اطلاعیه فنی - تعمیراتی

نوع خودرو ۴۰۵ دوگانه سوز

عنوان احتمال اتصالی دسته سیم موتور

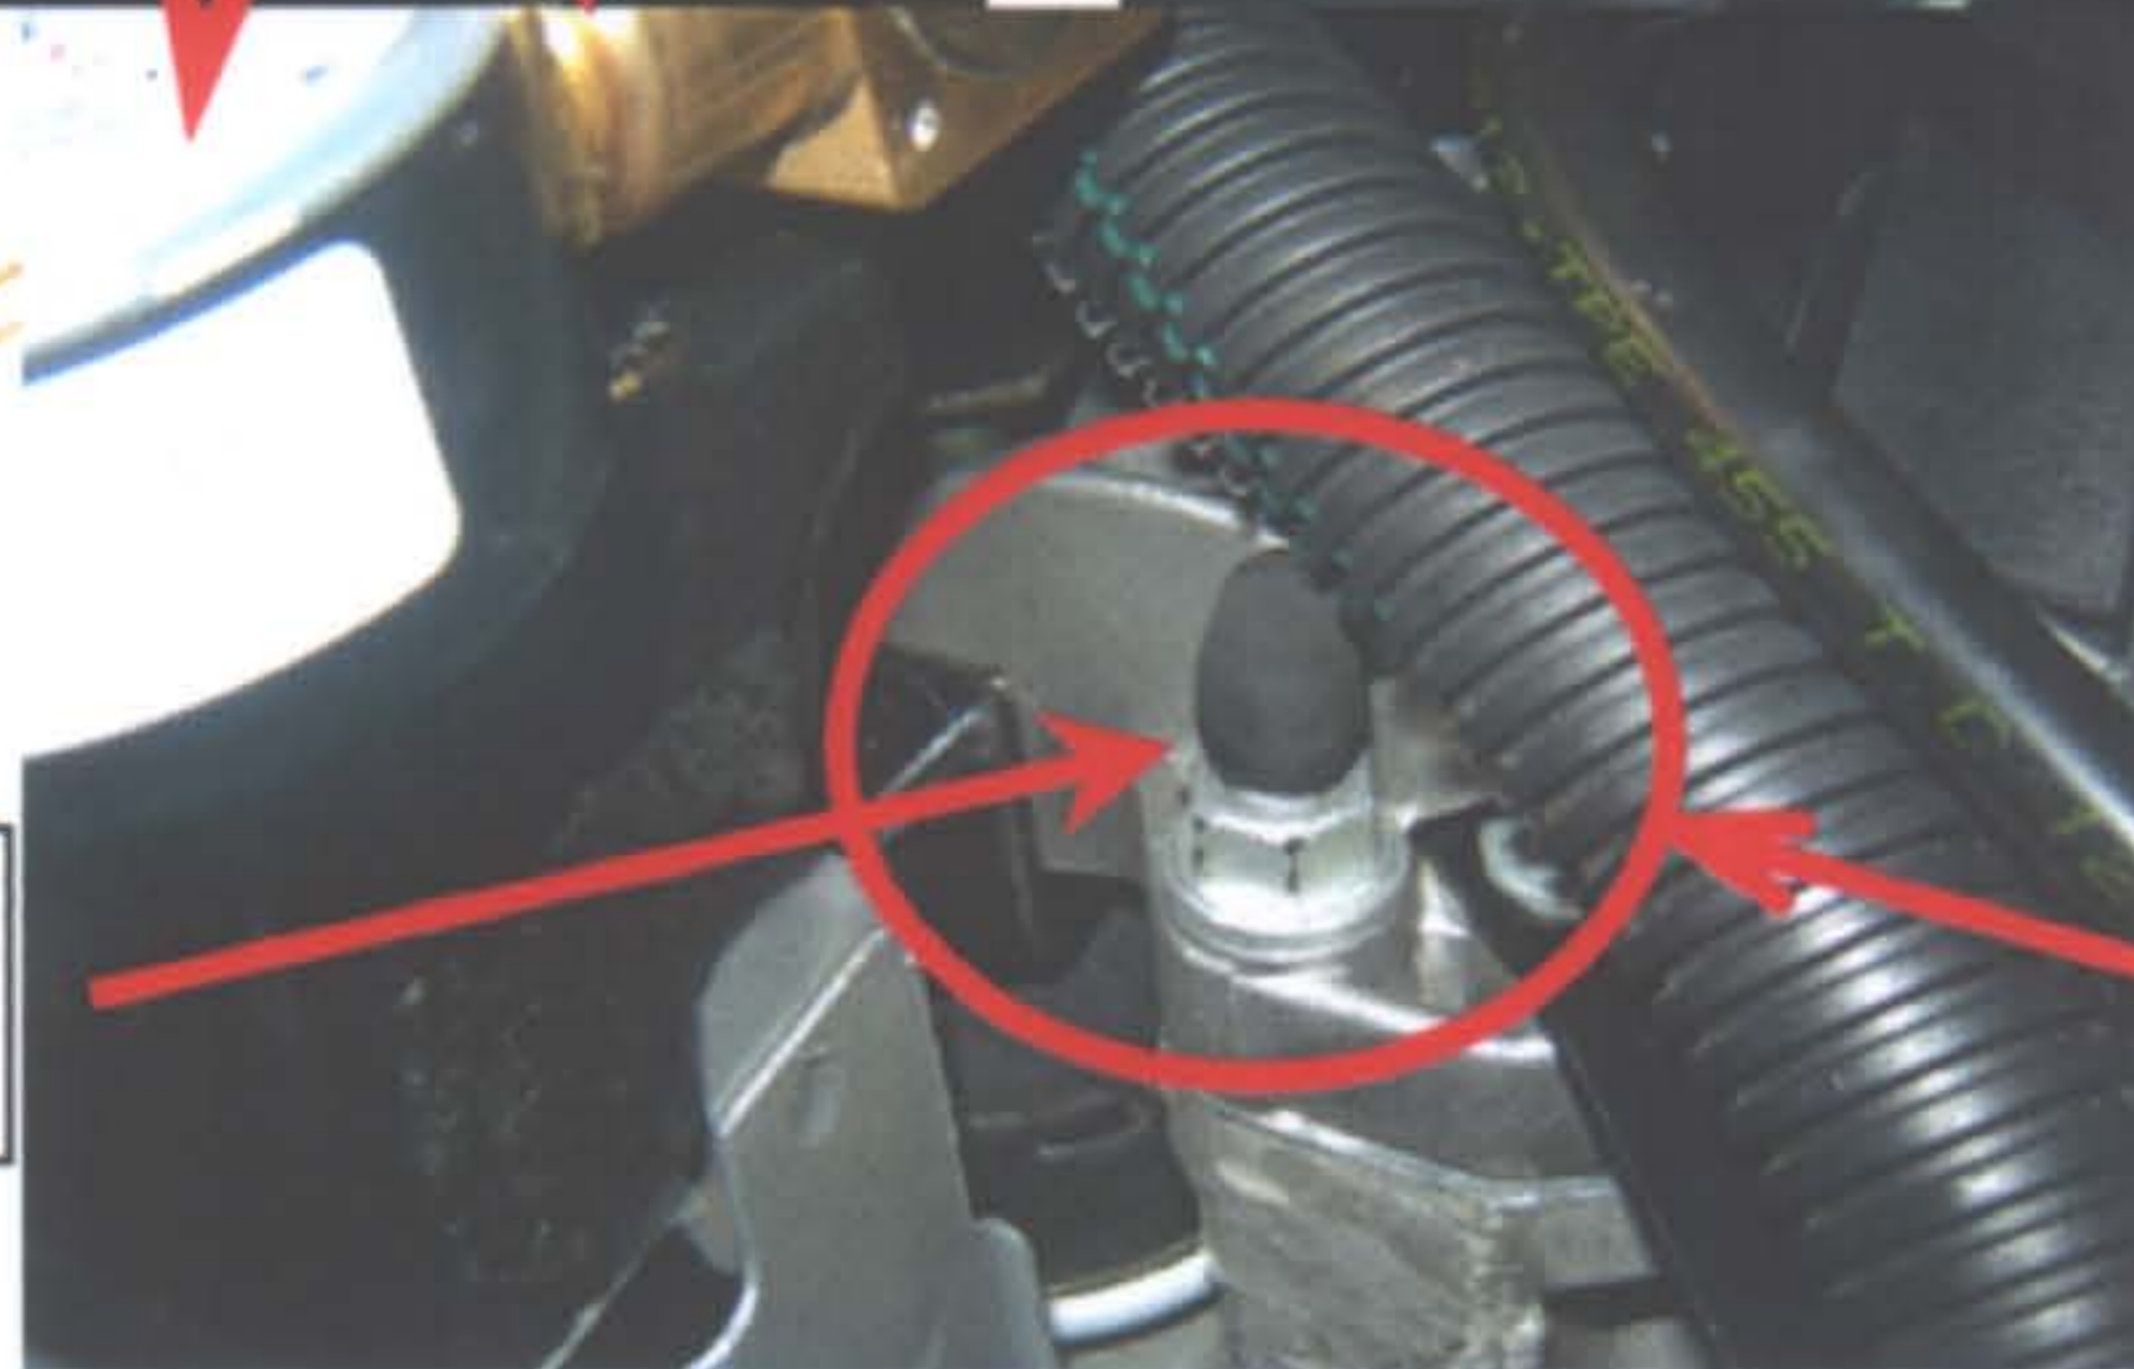
بمبار به اطلاع کلیه نمایندگیهای مجاز می رساند با توجه به احتمال برخورد قسمتهایی از دسته سیم موتور خودروهای گروه ۴۰۵ دوگانه سوز با پیچهای دسته موتور سمت راست، ضروری است در صورت مراجعه این خودروها به نمایندگی حتما بخشهای اشاره شده از دسته سیم مذکور بازدید و در صورت آسیب ترمیم یا تعویض شود

پیچ با دسته سیم برخورد نموده و باعث آسیب به آن شده است

ضمنا به منظور جلوگیری از برخورد دسته سیم به پیچهای دسته موتور و احتمال اتصالی و بروز حریق، هنگام مراجعه این خودروها به نمایندگی نسبت به نصب قطعه درپوش به شماره فنی ۰۶۱۳۹۰۰۸، مطابق شکل، روی پیچ های دسته موتور اقدام گردد

درپوش به شماره فنی ۰۶۱۳۹۰۰۸

نحوه نصب درپوش روی پیچ به منظور جلوگیری از برخورد و سایش دسته سیم
